con la presente si inviano le Osservazioni contro il Progetto di un impianto eolico codice

procedura ID_VIP/ID_MATTIM: 12691 denominato "PITIGLIANO" ubicato nei comuni di Pitigliano (GR)

ai sensi del D.Lgs.152/2006, le **seguenti osservazioni** al
Progetto, sotto indicato

OSSERVAZIONI

Immagine 3. Cumulo di una parte di impianti eolici, fotovoltaici e geotermici industriali in progettazione ed esistenti intorno all’eolico industriale “Pitigliano”.

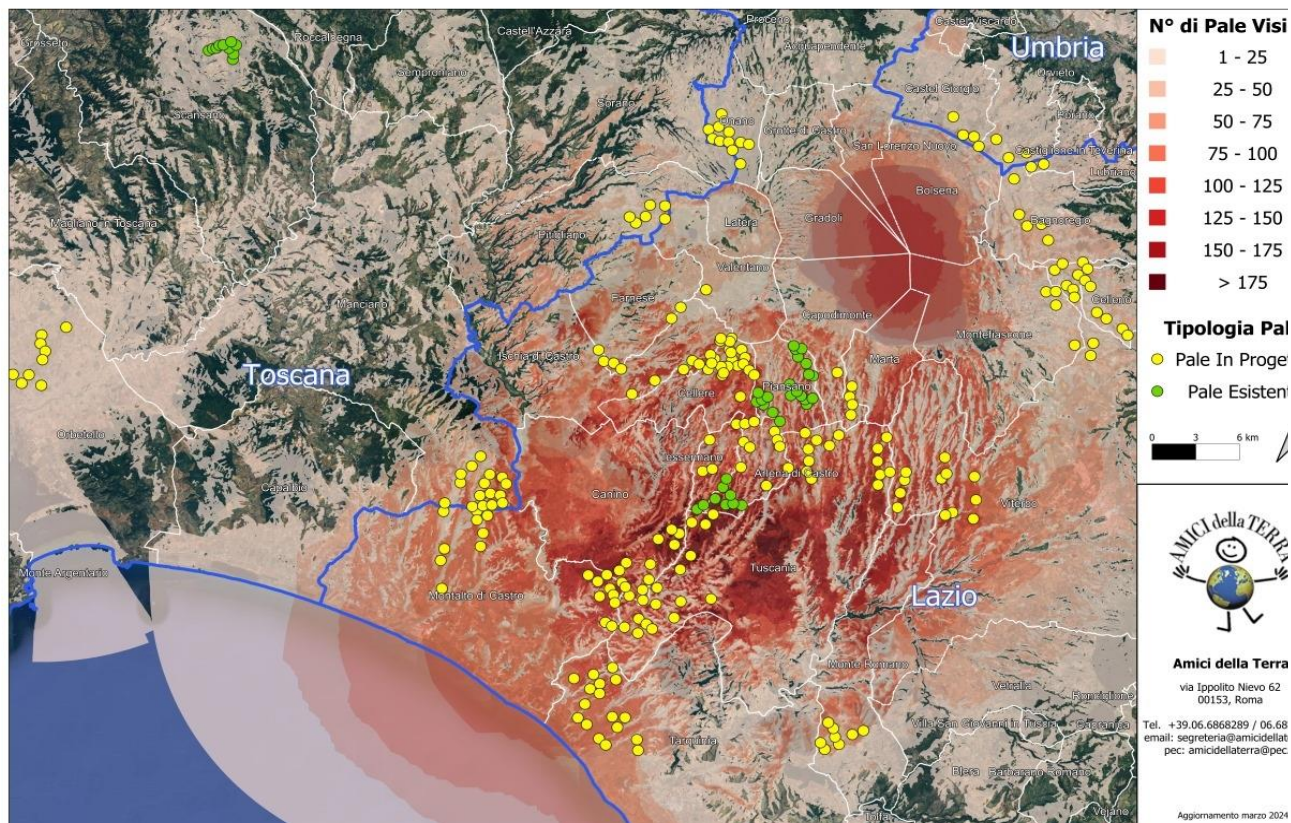
Beni Culturali “*Ambito paesaggistico, geologico e geomorfologico dell’orlo della caldera di Latera ...*” Non vengono nemmeno citati gli impianti eolici in progetto al MASE, il “Rempillo” (6 aerogeneratori) e un altro in verifica amministrativa di 14 aerogeneratori e 72, 6 MW. Ad oggi nei territori di Pitigliano, Sorano e in quello limitrofo potenzialmente potrebbero essere insediati 40 aerogeneratori alti 200 metri e larghi 170. Ma la proponente non cita neanche altri impianti che creerebbero il cumulo e quindi maggiore impatto. Infatti, sul territorio della “Città del Tufo” (Sorano e Pitigliano) impatterebbero anche l’impianto eolico “Montarzo” di Onano con 13 aerogeneratori con le dimensioni ricordate, l’altro eolico industriale nel territorio di Valentano con sette aerogeneratori (stesse dimensioni), gli impianti di Farnese con un minieolico di 3 Torri alte 60 metri già installate in località Poggio del Crognolo e l’impianto eolico industriale “Vallerosa” (7 aerogeneratori alti 200 metri e larghi 158 metri) in procedura VIA presso la Regione Lazio. Inoltre, altri impianti del minieolico già presenti a Valentano, Cellere e Piansano e due progetti eolici industriali con le stesse dimensioni (200 m x 170 m) nel Comune di Ischia di Castro. La valutazione del cumulo non prende neanche in considerazione gli impianti industriali di fotovoltaico e agrivoltaico in progetto a Farnese, Valentano, Ischia di Castro, Cellere. L’impianto geotermico in procedura Via al MASE, progettato nella Caldera di Latera. Quindi è stata effettuata una valutazione del potenziale impatto cumulativo non veritiera a dispetto di quanto affermato dalla proponente che sostiene di aver preso in considerazione uno spazio di 10 km intorno al suo impianto per gli impatti che si creerebbero.

Si ribadisce che le aree in cui verrebbe installato l’impianto eolico industriale “Pitigliano” sono tutelate da diverse leggi e da diversi vincoli che si trovano sia a ridosso dello stesso, sia nelle aree intermedie e vaste.

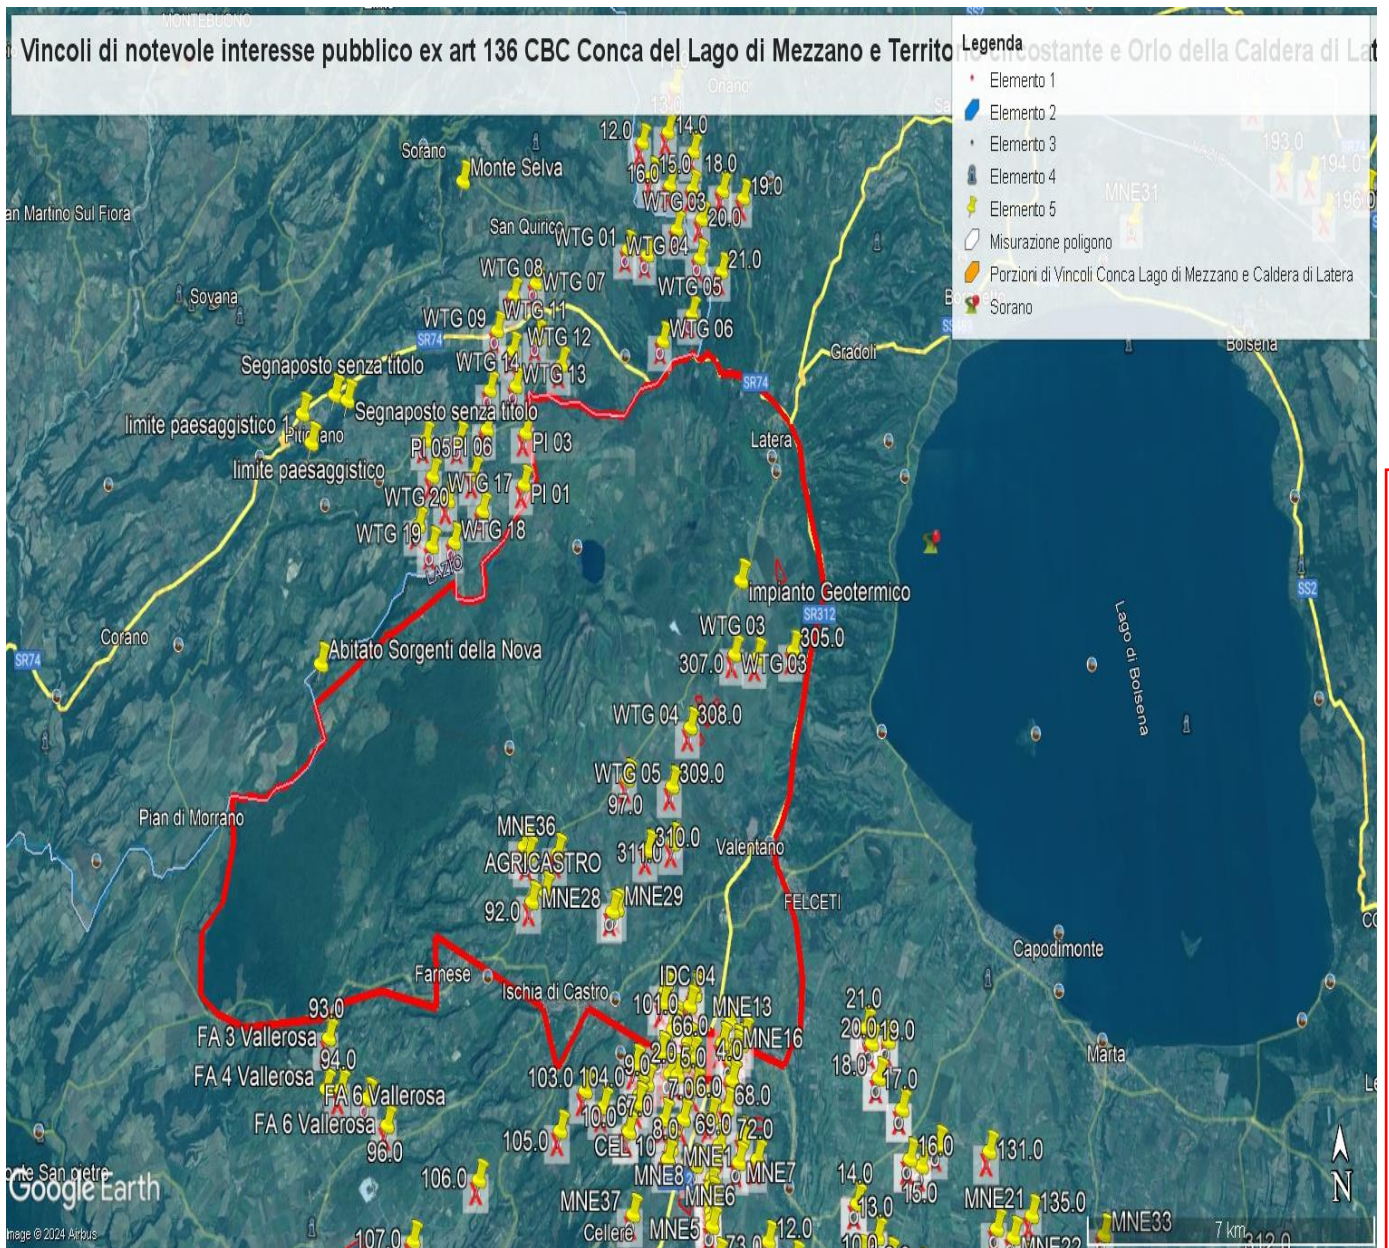
e schiantandosi cadrebbe direttamente sulla strada regionale e un'altra la WGT 09 a 235 metri dalla stessa facilmente raggiungibile dai pezzi creati in un eventuale schianto e anche la WGT 08 a 310 metri sempre in zona di relativo pericolo. Le pale WGT 10, 12 e 13 si trovano invece a 60 – 70 metri da una strada sterrata che collega abitazioni e strutture agricole mentre la WGT 14 a poco più di 200 metri. La pala WTG 16 si trova a 320 metri dalla Strada Provinciale Pantano ed a soli 100 da una strada sterrata che collega abitazioni e strutture agricole. La WTG 20 si trova a soli 160 metri da una strada sterrata che collega due Agriturismi. Anche queste costituisce un pericolo per l'incolumità delle persone e degli animali in caso di schianto o di rottura di parti dell'aerogeneratore. E' noto che possono verificarsi rotture della lama in rotazione o di pezzi della stessa e a volte anche crolli dell'intero aerogeneratore o spezzamento (meglio *rottura*) della torre a causa di incendi o eventi atmosferici estremi sempre più frequenti anche nei nostri territori. Uno dei principali eventi che comporta la rottura della lama è rappresentato dalla fulminazione atmosferica anche se le lame sono idoneamente protette contro questi fenomeni mediante ricettori metallici disposti alle estremità delle lame ed idoneamente collegati a terra. Nel caso di rottura accidentale di un elemento rotante a seguito di distacco, attraverso le leggi della balistica classica è possibile determinare le probabili traiettorie dell'elemento. Infatti, nota la velocità di rotazione e le caratteristiche geometriche, si può procedere all'applicazione delle leggi della fisica per giungere ad una stima esatta delle traiettorie. Purtroppo, la stima è chiaramente semplificata vista la complessità del problema e le molte variabili che entrano nel calcolo, soprattutto per ciò che riguarda le azioni aerodinamiche di portanza, resistenza e momento aerodinamico di difficile definizione soprattutto in caso di frammenti irregolari e di geometrie incognite. In letteratura esistono degli studi condotti relativamente a questa specifica tematica. Uno dei riferimenti è rappresentato dallo studio condotto dalla società Vestas Wind System: "Vestas V80 – Blade Trow calculation under normal operationing

conditions (2001)”. Detto studio riporta la stima della traiettoria di una pala eolica in condizioni di normale funzionamento sia per la pala intera che per eventuali frammenti. Lo studio ipotizza che, in assenza di forze aerodinamiche, la massima gittata si ottiene quando la pala si distacca dal rotore con un angolo di 135° azimut, considerando quale unica forza inerziale quella di gravità con approccio quindi conservativo e a vantaggio di sicurezza. Viene quindi calcolato il tempo di volo considerando la velocità verticale iniziale applicata al centro di gravità. Nota la durata di volo e conoscendo le componenti orizzontali e verticali della velocità è possibile definire la traiettoria dell'elemento distaccatosi. Le conclusioni dello studio analitico del fenomeno, **basato su grossolane approssimazioni anche dichiarate**, ha dimostrato che è opportuno evitare la presenza di ricettori sensibili al probabile distacco di organi rotanti nella circonferenza di raggio 85 m dall'asse dell'aerogeneratore. A pag 7 del Documento prodotto dalla proponente “ Relazione gittata” a pag 7 si afferma *“Nella definizione del Layout del Parco di Pitigliano-Sorano in un intorno di ampiezza pari a 212,04 m che rappresenta il valore di gittata reale stimato non ricade nessun punto sensibile”*. Questo valore della gittata massima oltre a non essere assolutamente condivisibile e non realistico in quanto addirittura di poco superiore all'altezza della pala non è neanche veritiero perché abbiamo visto che la S.R 174 maremmana sarebbe interessata dal crollo della pala WGT 07 e altre strade provinciali e secondarie sarebbero interessate dalla vicinanza di altri aerogeneratori sopra meglio individuati.

Infatti, il fenomeno della gittata massima è molto più complesso da stimare analiticamente, per questo si rimanda all'esperienza dei costruttori più esperti i quali indicano detto fenomeno come molto raro con una variabilità di ritrovamenti dei frammenti a distanze molto varie, in relazione ai numerosi fattori che possono condizionare l'evento, l'orografia, la velocità del vento, la direzione, le azioni aerodinamiche di portanza che potrebbero spingere a centinaia di metri frammenti di elementi rotanti, come purtroppo avvenuto già in

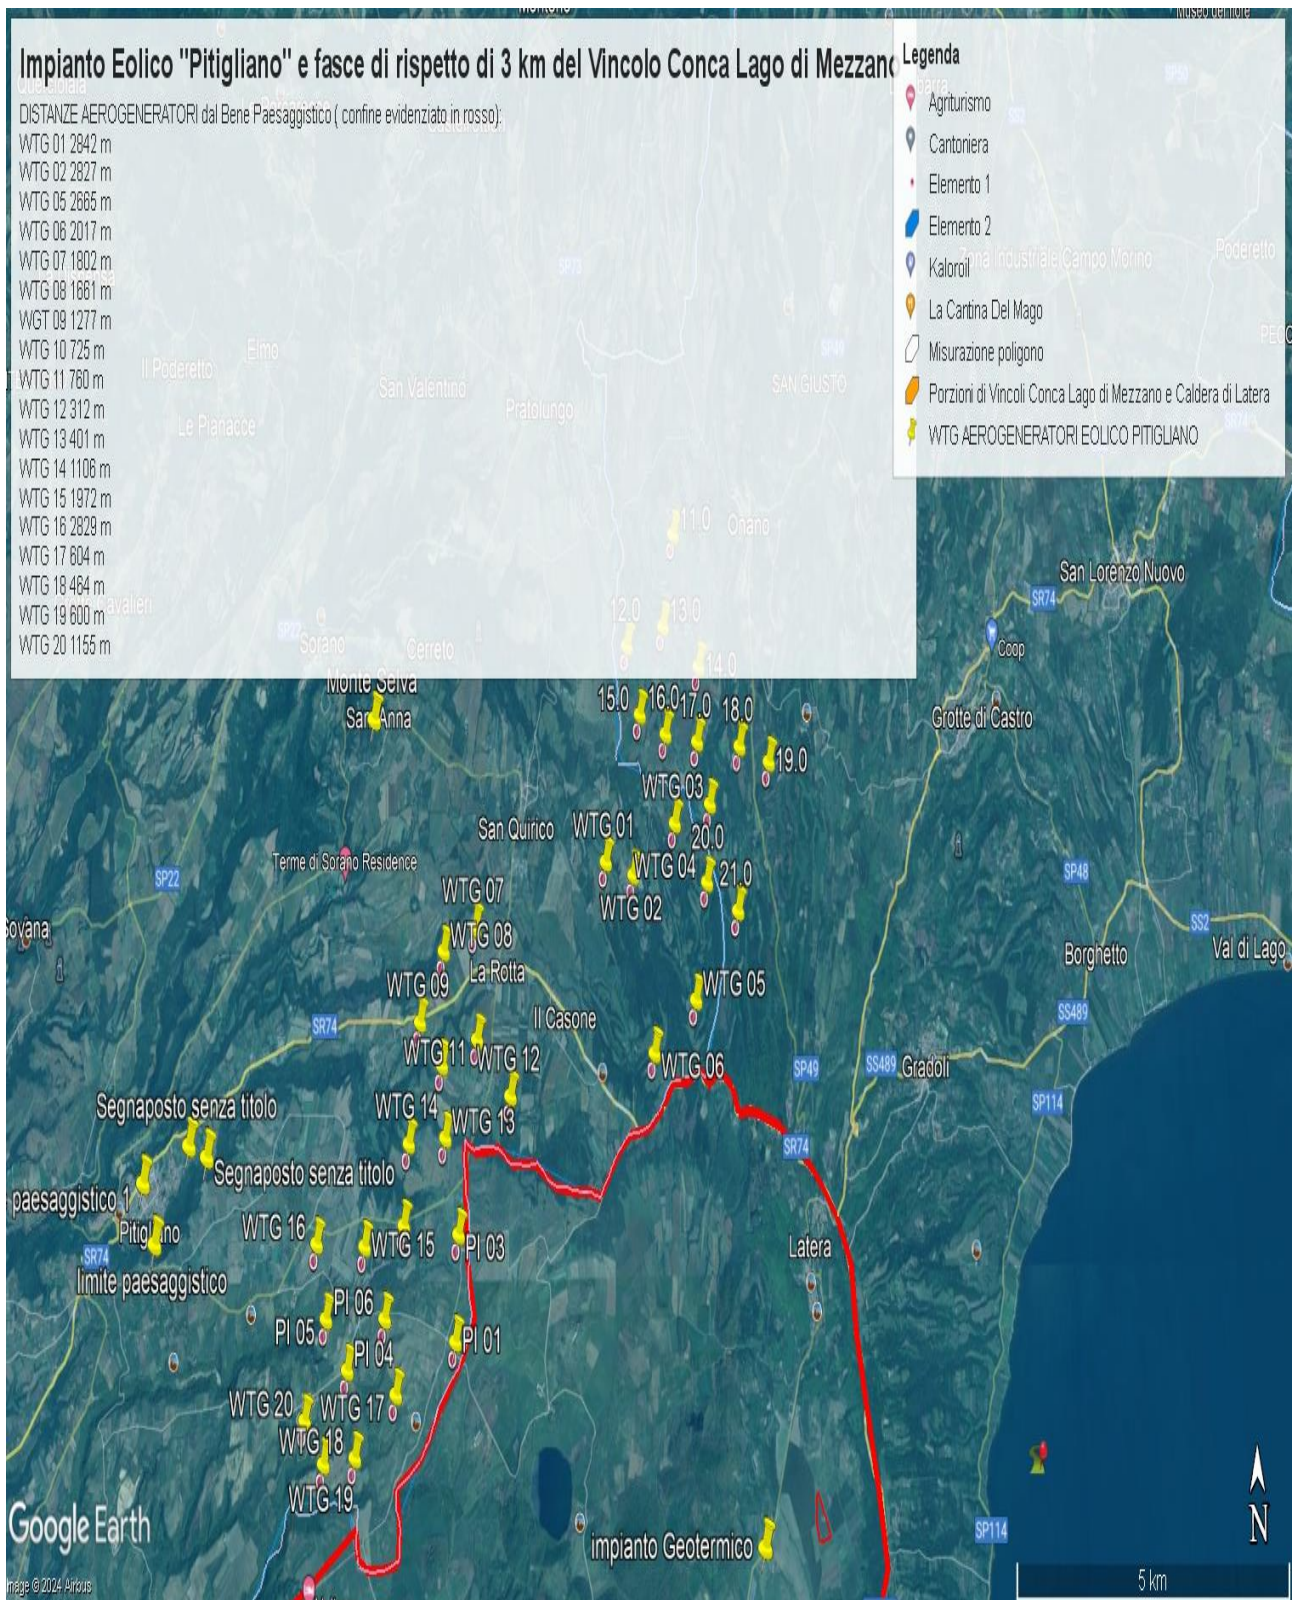
Al contrario si evidenzia che l'impianto eolico industriale citato non solo ricadrebbe con tutti e 20 gli aerogeneratori all'interno delle fasce di rispetto di 3 km di due vincoli paesaggistici di notevole interesse pubblico esistenti nella Regione Lazio e con una parte di essi nel vincolo paesaggistico del Centro abitato di Sorano (GR) quindi in aree non idonee all'installazione di impianti di energia rinnovabile. Addirittura, alcuni aerogeneratori sarebbero ubicati a poche centinaia di metri dai perimetri dei due vincoli paesaggistici laziali ex art 136 del CBC.

Come è illustrato nell'immagine si ribadisce che l'impianto industriale "Pitigliano" ricade completamente all'interno delle fasce di rispetto dei due vincoli di notevole

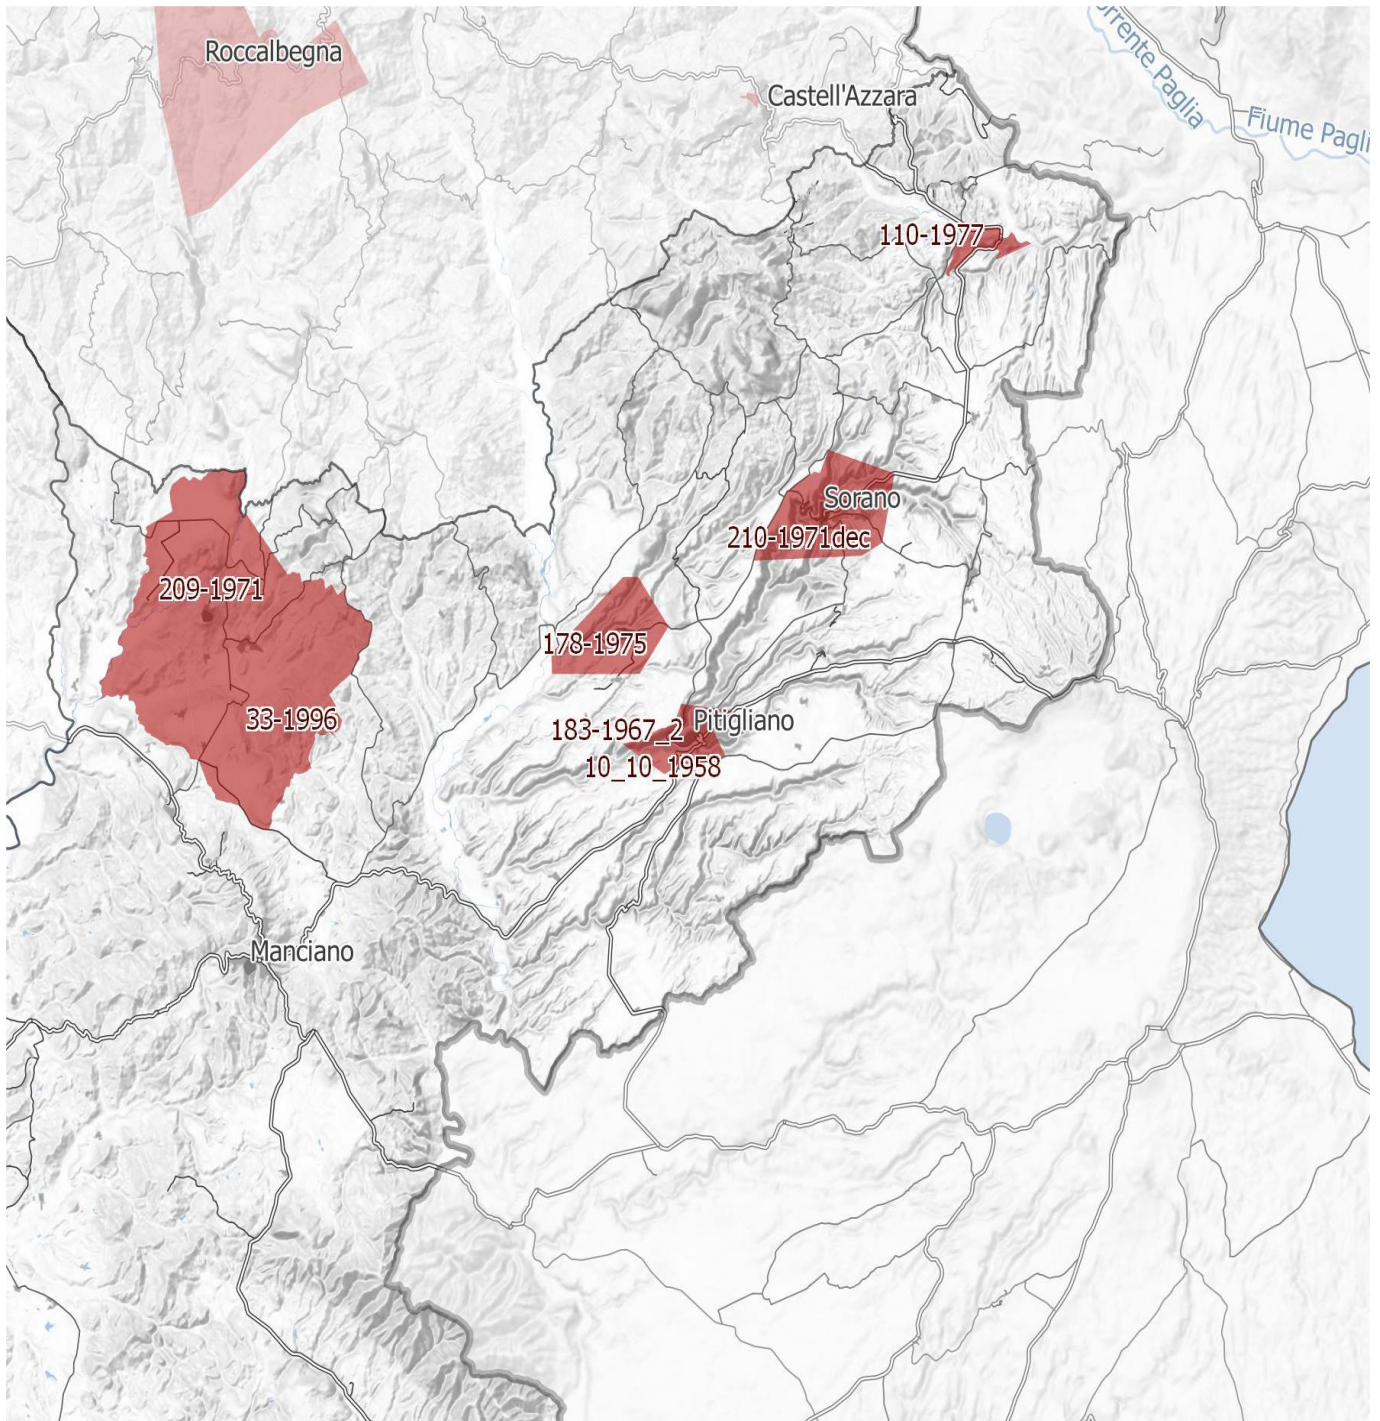
Inoltre, come sostiene la Proponente parte dell'impianto si verrebbe a trovare a 3,5 km dal centro abitato di Sorano. Infatti, tre degli aerogeneratori WTG 08, 09, 10 sono addirittura all'interno delle fasce di rispetto dei 3 km del suo vincolo paesaggistico di notevole interesse pubblico ex art 136 del CBC. Si evidenzia che così si crea

IMMAGINE n 5. Mappa eolici elaborata dall'Associazione Amici della Terra. La mappa evidenzia il cumulo degli impianti tra Lazio e Toscana.

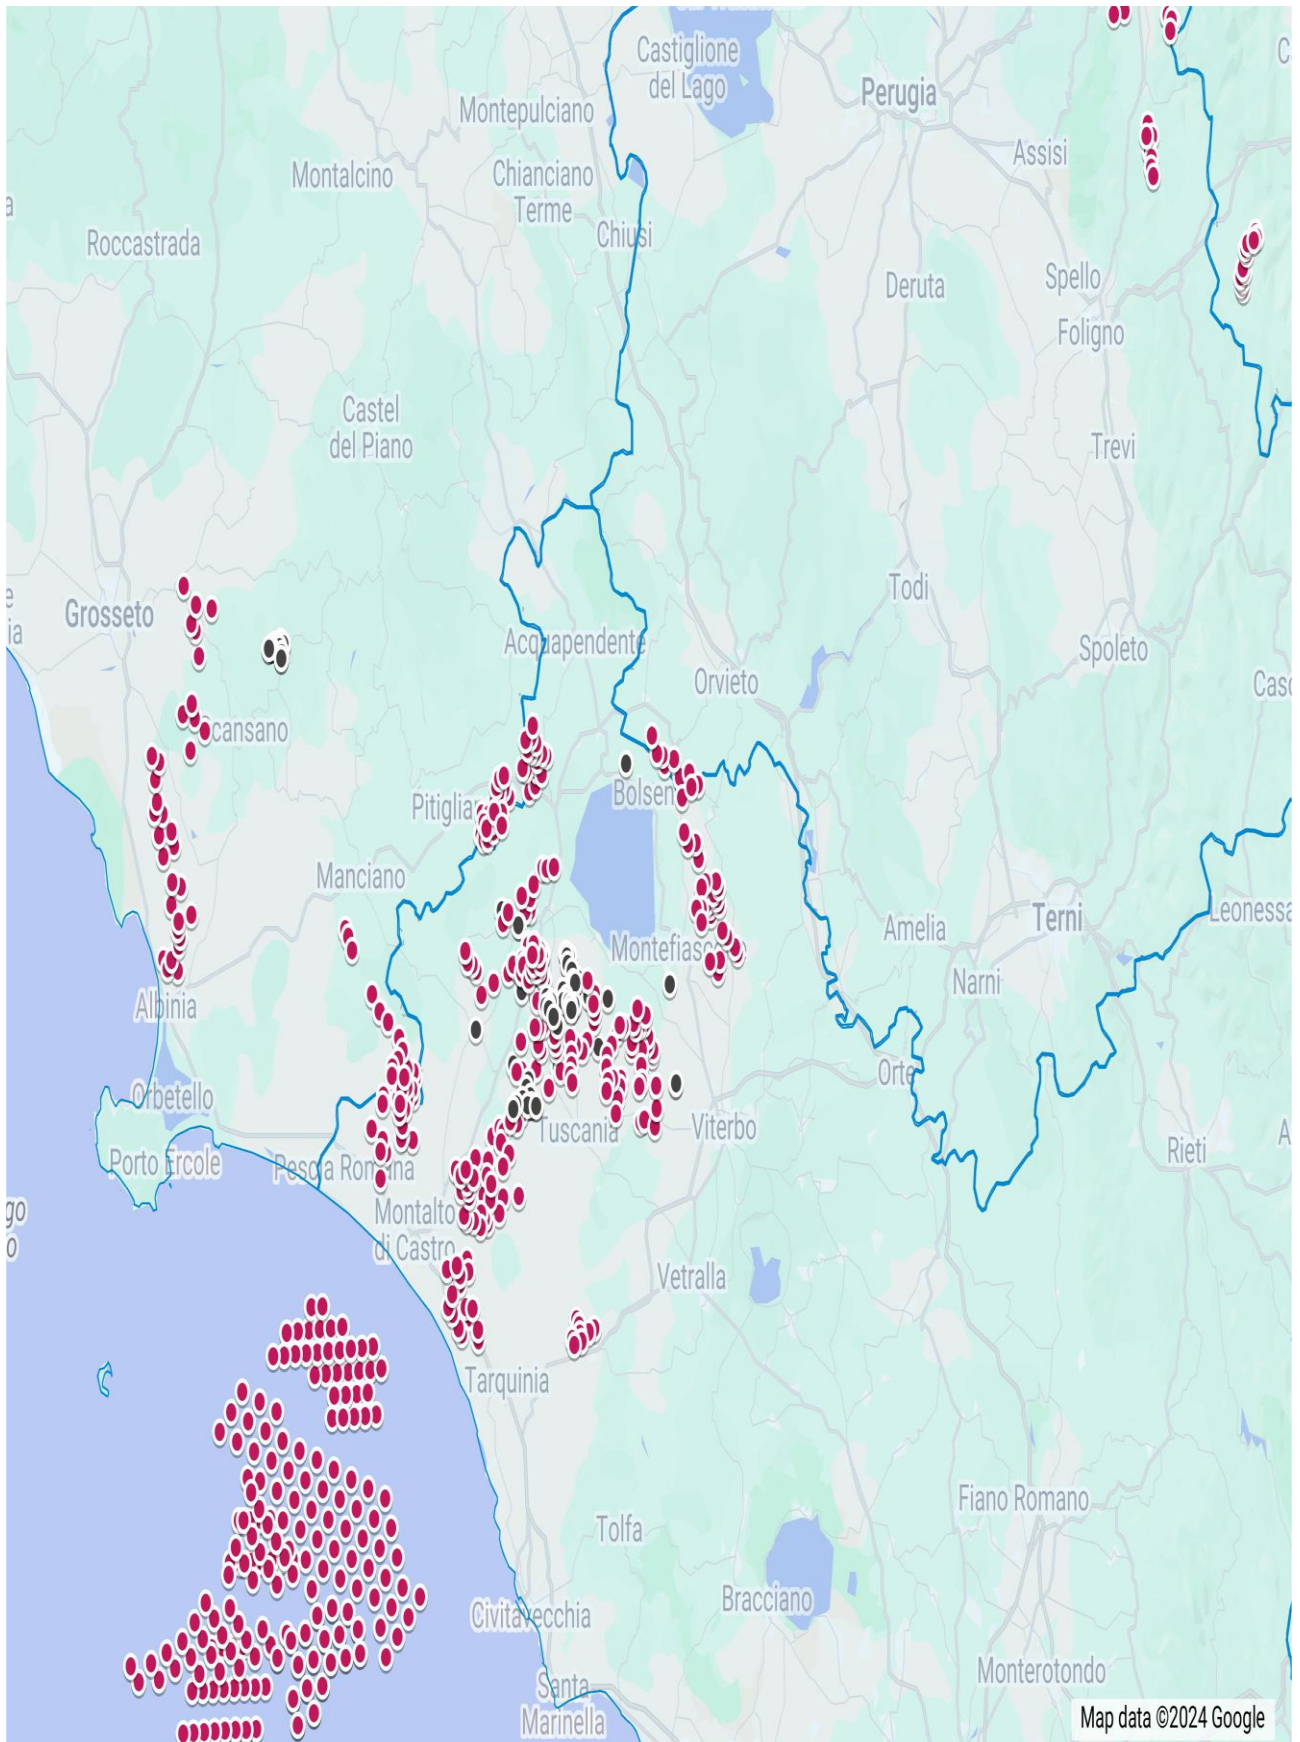
Riguardo al cumulo degli impianti FER, le mappe prodotte dalla proponente riguardano, come già evidenziato, soltanto una parte molto piccola degli impianti FER dell'area intermedia e vasta e in particolare di quelli eolici che contribuiscono a creare un notevole cumulo e la saturazione del territorio tosco laziale. Riguardo al cumulo dei soli impianti eolici si riporta la mappa dell'intervisibilità degli impianti eolici elaborata dall'Associazione nazionale “Amici della Terra”.
